监理工程师通知回复单

工程名称：平陆县 100MW 农光互补光伏发电项目

编号：SPEC-JLTZHF-PL-083

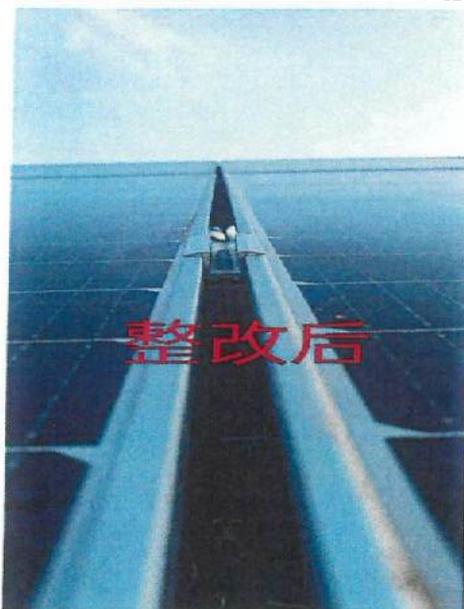
内容：阳朝 27 区 58 组支架组件安装存在质量问题。我方已进行整改。我方在安装完毕后进行调整 25 斜度，打贯穿螺栓，及补齐被拉筋。

<p>中缝调整</p>	
<p>安装偏位调整</p>	
<p>檩条与组件外边距</p>

u 型螺栓禁锢

已整改完成

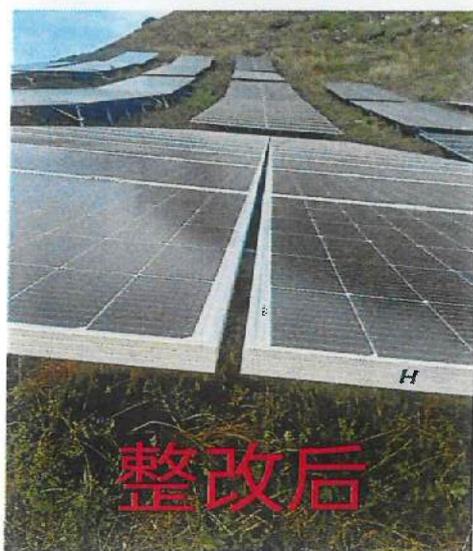
组件间缝隙

组件高低差调整

对穿螺栓已安装

背拉杆安装齐全

组件 25 度角调整

標条直度调整, 达到组件
平整
